百脑汇和富山商城户外广告设施设置详细规划 修订方案

【征求意见稿】

厦门市城市管理行政执法局

2025年11月

2.2 规划条件校核

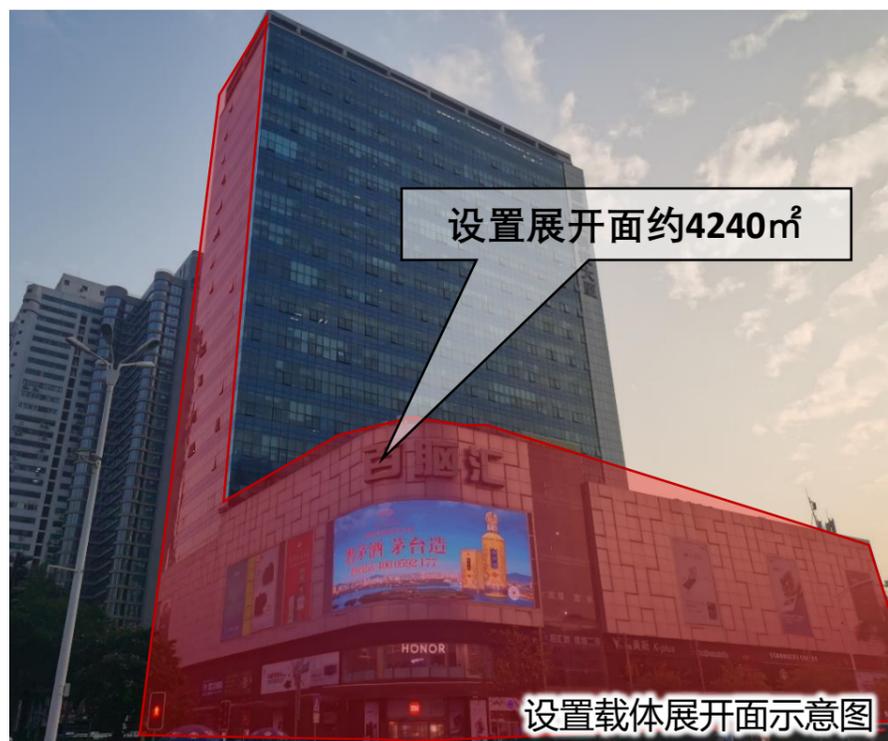
满足广告总规导则中“用地和建筑准入、立面面积占比、突出厚度”的管控要求

类型	广告总规导则管控要求（严控区）	规划校核
（建构筑物） 附属式	用地准入： 商业用地。	规划和现状用地性质均为商业用地， 满足管控要求。
	建筑准入： 独立商业建筑、混合建筑的商业部分（集中式计容商业建筑面积大于等于20000m ² ）	建筑载体位处老城区，规模具有一定局限性，基于用地和建筑使用的实际情况，建议以商业综合体的形式认定其集中商业建筑面积规模，则总计容建筑面积 约3.8万m² ， 可以满足管控要求。
	立面面积占比： ≤30%	提升后LED屏显面积900m ² ，其他保留户外广告设施面积约263m ² ，设置载体展开面总面积约4240m ² ：立面占比=(900+263) /4240=27.43%， 满足管控要求。
	突出厚度： ≤0.5米	突出厚度≤0.5米， 满足管控要求。

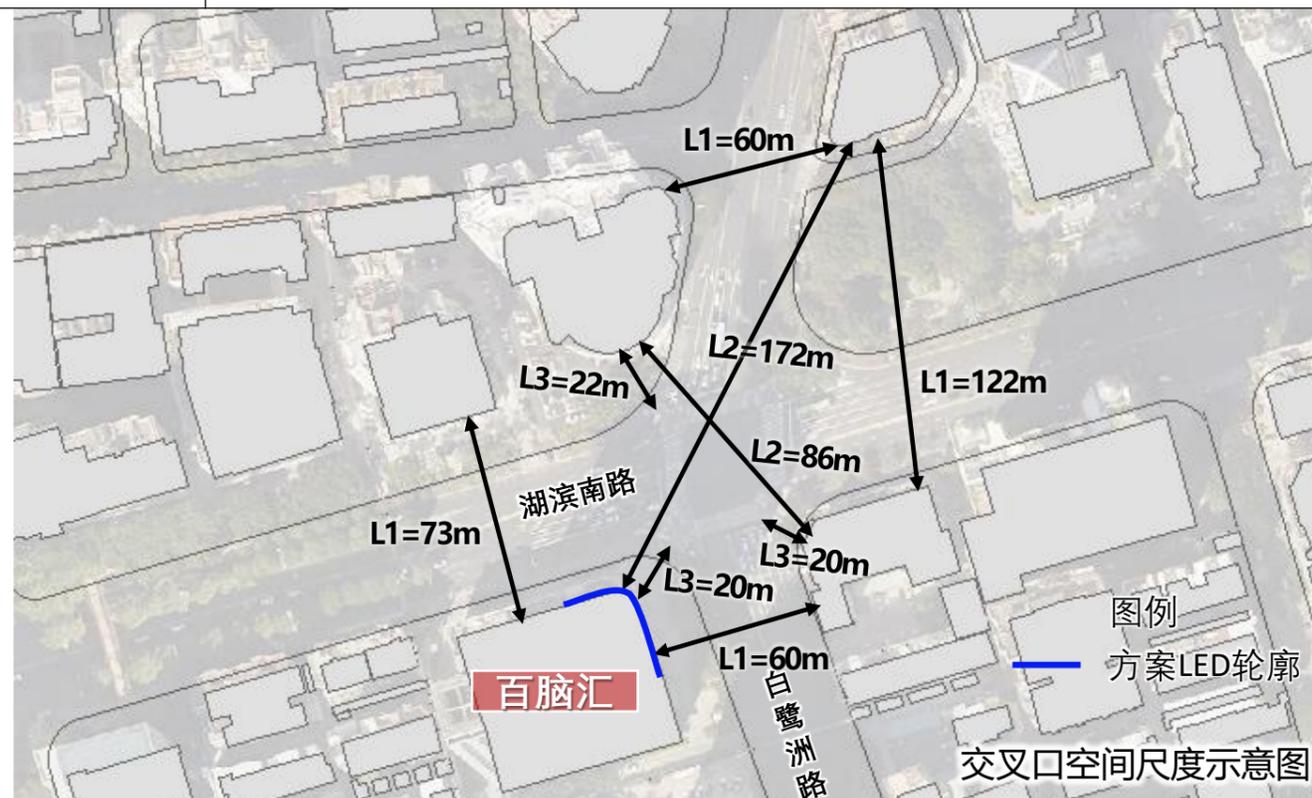
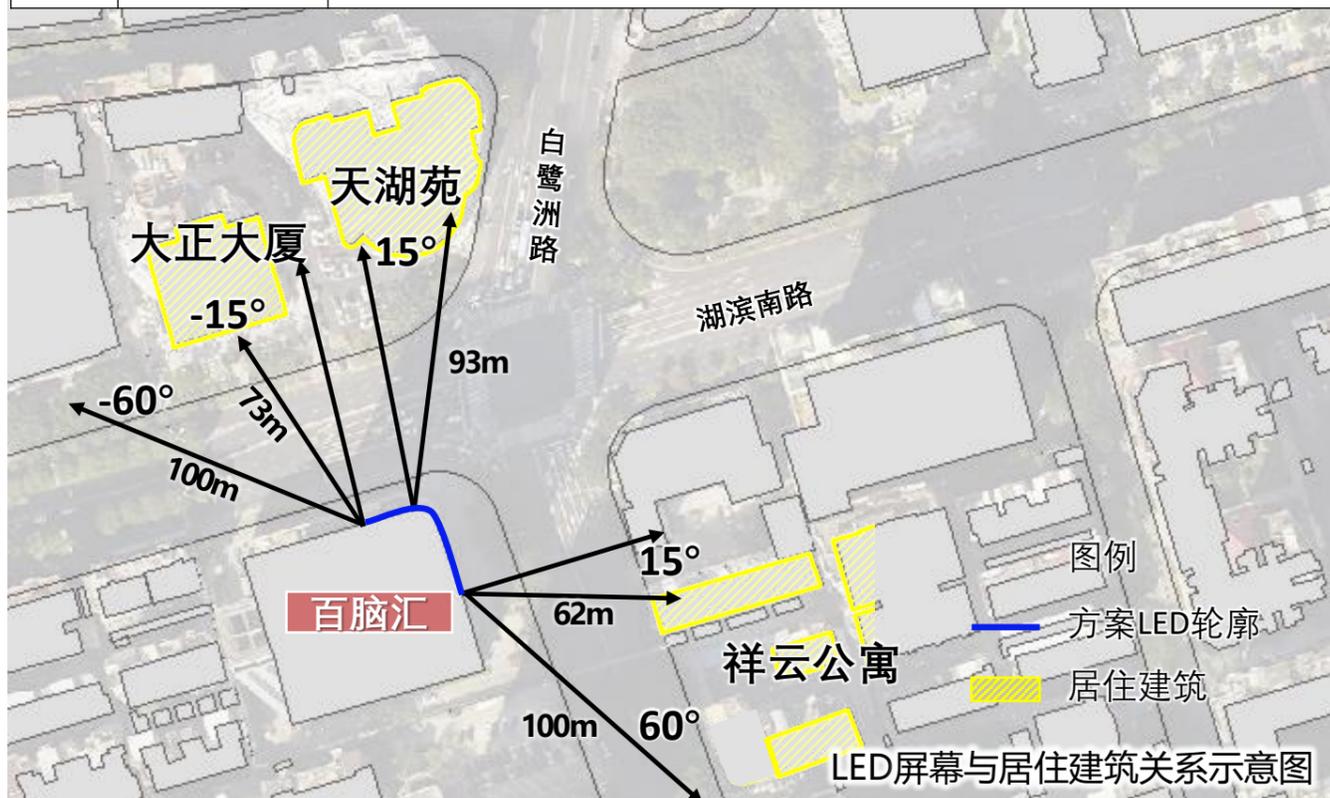
不满足广告总规导则中“规格尺寸、与居住建筑距离、LED交叉口控制”的具体管控要求

序号	管控因素	广告总规导则管控要求 (严控区)	规划校核
1	规格尺寸	① “屏显类广告设施单体面积在严控区内应 $\leq 200\text{m}^2$ ”。 ② “单幅上限占比 50% ”。 ③ “不应在超出建筑物外轮廓线及顶部（含屋顶水箱、机房及其他构筑物等）”。	① LED屏显面积 900m^2 ， 不满足管控要求。 ② 单幅占比 $= 900 / (4240 \times 0.3) = 70.75\%$ ， 不满足管控要求。 ③ 局部超出屋顶外轮廓线， 不满足管控要求。
2	周边关系	“电子媒介类广告设施若正面朝向（ $-15^\circ \leq \text{角度} \leq 15^\circ$ ）有居住功能的建筑时，距离应 $\geq 200\text{m}$ ；主要朝向（ $15^\circ \leq \text{角度} \leq 60^\circ$ 、 $-60^\circ \leq \text{角度} \leq -15^\circ$ ）有居住功能的建筑时，距离应 $\geq 100\text{m}$ ”。	提升后LED屏显北侧正面朝向与居住建筑（南立面）最小距离均约 73m ，东侧正面朝向与居住建筑（山墙）最小距离均约 62m ： 不满足正面朝向距离应$\geq 200\text{m}$、主要朝向距离应$\geq 100\text{m}$的要求。
3	交叉口控制	“交叉口相邻象限建筑间距 $50\text{m} \leq L1 < 80\text{m}$ ”，且交叉口相对象限建筑间距 $70\text{m} \leq L2$ ”时， 单块设置面积小于等于100m^2，设置数量不多于1块 ，且距离交叉口转弯缘石线距离 $L3$ 应大于等于 20m ”。	白鹭洲路及湖滨南路两侧建筑最小间距 $L1$ 约 60m ，交叉口相对建筑最小间距 $L2$ 约 86m ，建筑与交叉口转弯缘石线最小距离 20m ，提升后LED屏显： 突破总规导则中关于交叉口屏显类户外广告设施设置面积、设置距离等管控要求。

➤ 可通过技术和管理手段减少对周边居住影响

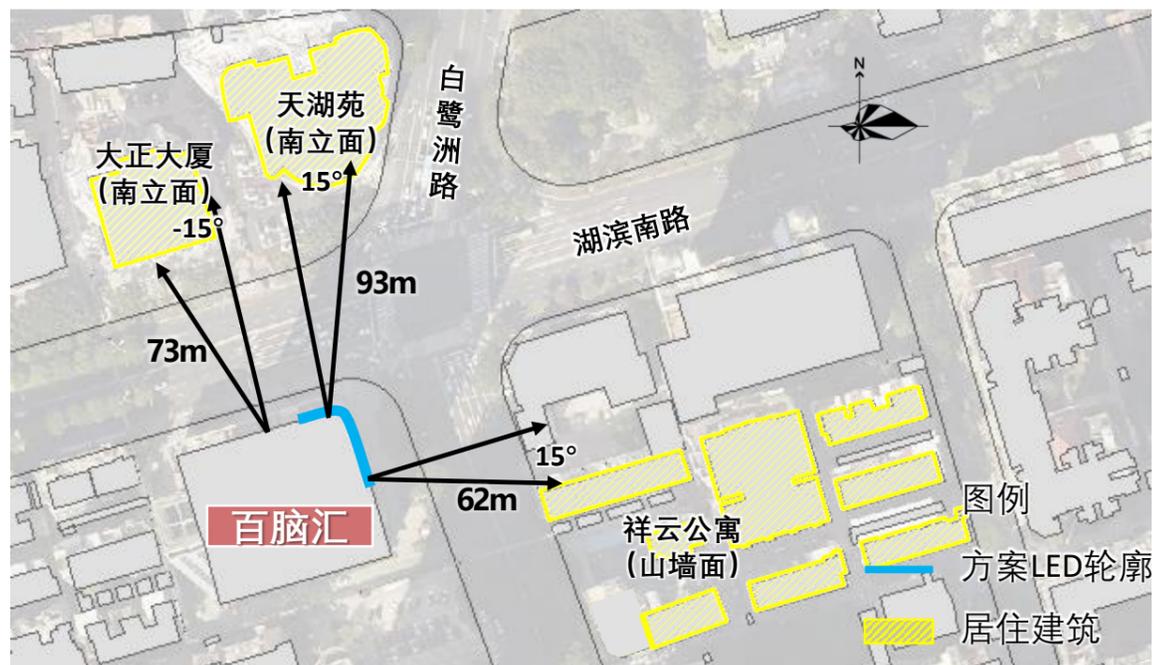
① **控制正对居住建筑主要开窗面的屏幕面积**：提升后，正对北侧居住建筑南立面（主要开窗面）的LED屏幕面积约375m²，占LED屏幕总面积的比例约42%，占比较小。

② **设置感光系统**：加强屏照明管控，设置感光系统自动调节亮度，避免对周边居住生活产生眩光等光环境影响。

③ **加强日常管理**：后续日常管理中，可采取即时监测屏幕亮度影响、控制播放时段、严控夜间播放彩度、亮度、动态画面切换频率等措施来最大程度上减少广告屏对周边居住生活的影响。根据《LED显示屏干扰光评价要求》（GB/T36101—2018）、《城市户外广告和招牌设施技术标准》（CJJ149—2012）和《厦门市光环境控制规划（2022-2025年）》及厦门市广告总规导则等相关标准，**在夜间播放时，针对LED屏提出具体管控要求：**

① **彩度控制**：百脑汇按C2中彩度控制，彩度值 ≤ 10 。

② **亮度管控**：百脑汇按E3中等亮度环境区控制，夜间LED屏平均亮度 $\leq 300\text{cd}/\text{m}^2$ 。

③ **播放控制**：禁止播放声音；播放时段7:30-22:00；夜间LED屏播放画面应采用缓慢切换，单一画面展示时间 > 15 秒。

3.2 规划条件校核

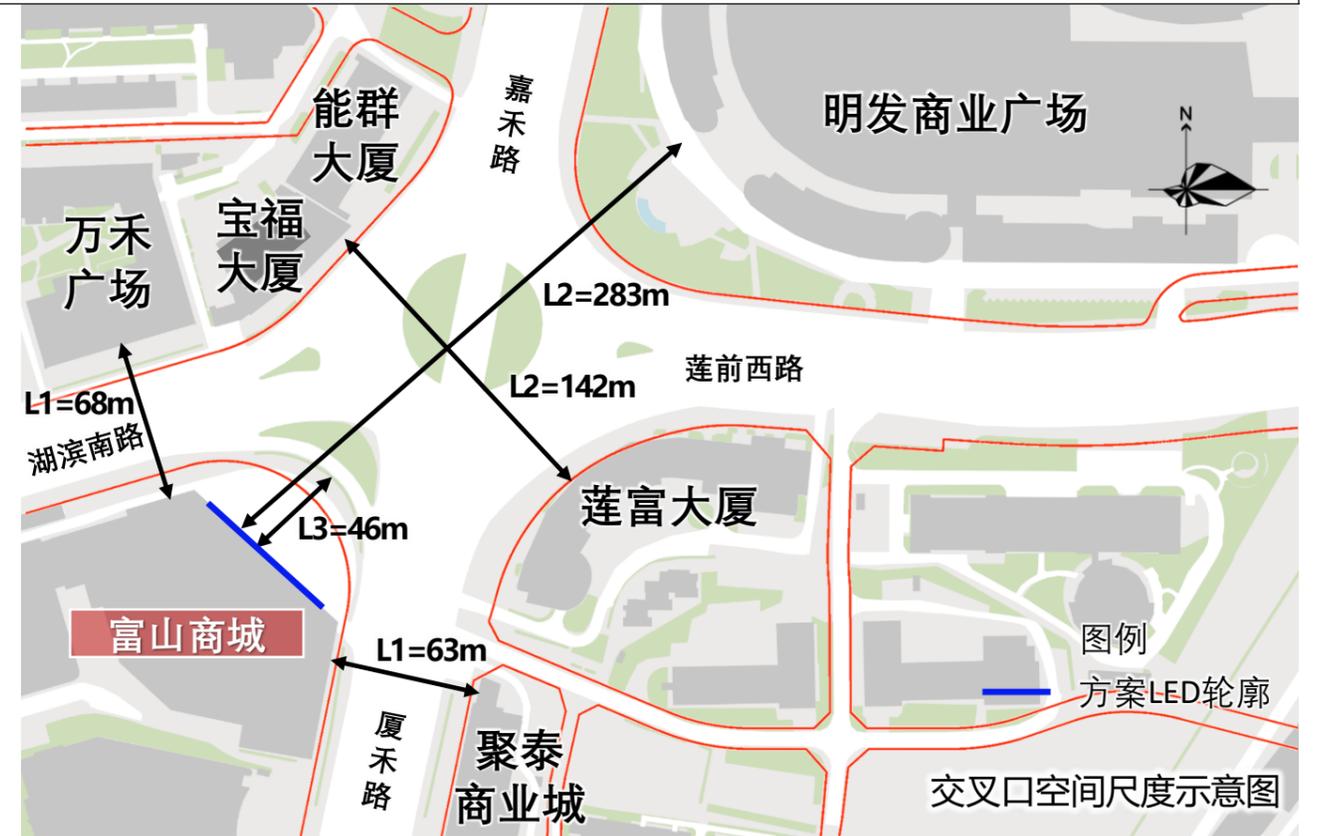
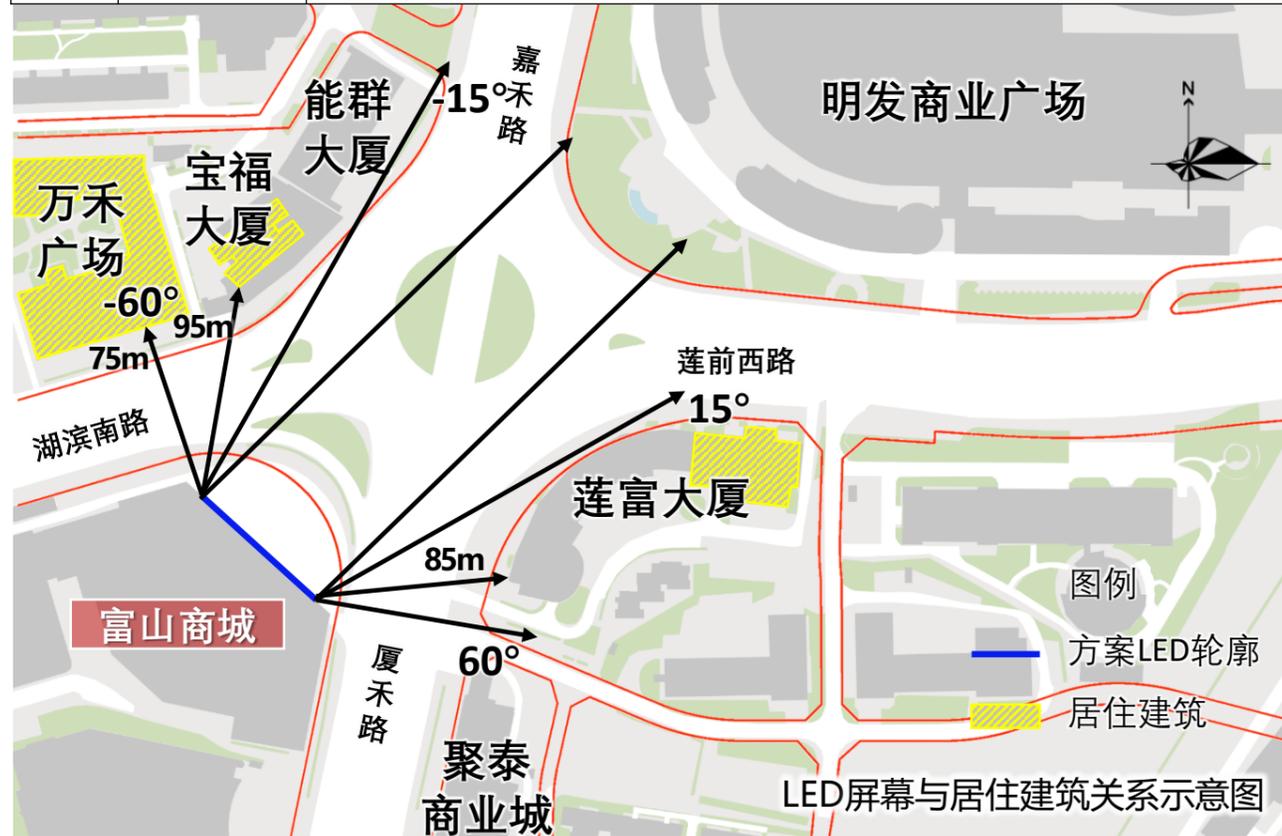
不满足广告总规导则中“规格尺寸、与居住建筑距离、LED交叉口控制”管控要求

序号	管控因素	广告总规导则管控要求	规划校核
1	规格尺寸	① “屏显类广告设施单体面积在活力街道内应 $\leq 500\text{m}^2$ ”。 ② “单幅上限占比 100% ”（且原则最大不得超过 500m^2 ）。 ③ “不应在超出建筑物外轮廓线及顶部（含屋顶水箱、机房及其他构筑物等）”。	① LED屏显面积 1050m^2 ，超过 500m^2 ， 不满足管控要求 。 ② 单幅占比 $= 1050 / (1848 * 0.57) = 98\%$ ，超过 500m^2 ， 不满足管控要求 。 ③ 结合现状设置的广告，局部超过墙体上沿， 不满足管控要求 。
2	周边关系	“电子媒介类广告设施若正面朝向（ $-15^\circ \leq \text{角度} \leq 15^\circ$ ）有居住功能的建筑时，距离应 $\geq 200\text{m}$ ；主要朝向（ $15^\circ \leq \text{角度} \leq 60^\circ$ 、 $-60^\circ \leq \text{角度} \leq -15^\circ$ ）有居住功能的建筑时，距离应 $\geq 100\text{m}$ ”。	正面朝向满足距离居住建筑 $\geq 200\text{m}$ 要求；主要朝向距离北侧万禾广场约 75m ，距离北侧宝福大厦约 95m ， 不满足管控要求 。
3	交叉口控制	“交叉口相邻象限建筑间距 $50\text{m} \leq L1 < 80\text{m}$ ”，且交叉口相对象限建筑间距 $70\text{m} \leq L2$ ”时， 单块设置面积小于等于100m^2，设置数量不多于1块 ，且距离交叉口转弯缘石线距离 $L3$ 应大于等于 20m ”。	湖滨南路与厦禾路两侧建筑最小间距 $L1$ 约 63m ，交叉口相对建筑最小间距 $L2$ 约 283m ，建筑与交叉口转弯缘石线最小距离 46m ，现状明发商业广场有1处LED屏显，但主要为面向商场内部街区。提升后LED屏显： 突破总规导则中关于交叉口屏显类户外广告设施设置面积、设置数量的管控要求 。

➤ 可通过技术和管理手段减少对周边居住影响

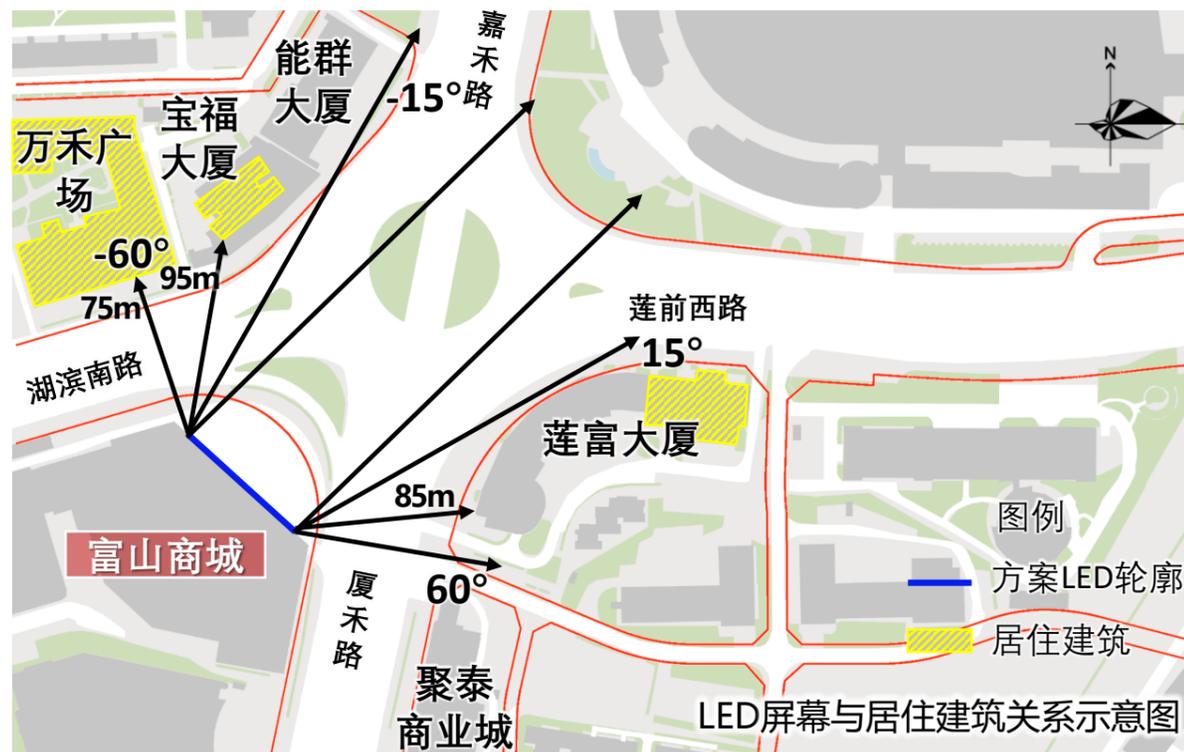
- ① **避免正对居住建筑**：设置的LED是在“-20°至-60°”的范围内面向居住建筑底商，非正面朝向居住建筑。
- ② **设置感光系统**：加强屏照明管控，设置感光系统自动调节亮度，避免对周边居住生活产生眩光等光环境影响。
- ③ **加强日常管理**：后续日常管理中，可采取即时监测屏幕亮度影响、控制播放时段、严控夜间播放彩度、亮度、动态画面切换频率等措施来最大程度上减少广告屏对周边居住生活的影响。根据《LED显示屏干扰光评价要求》（GB/T36101—2018）、《城市户外广告和招牌设施技术标准》（CJJ149—20121）和《厦门市光环境控制规划（2022-2025年）》及厦门市广告总规导则等相关标准，**在夜间播放时，针对led屏提出具体管控要求：**

① **彩度控制**：富山商城按C3彩度不限控制。

② **亮度管控**：富山商城按E4中等亮度环境区，夜间LED屏平均亮度 $\leq 400\text{cd}/\text{m}^2$ 。

③ **播放控制**：禁止播放声音；播放时段7:30-22:00；夜间LED屏播放画面应采用缓慢切换，单一画面展示时间 > 15 秒。
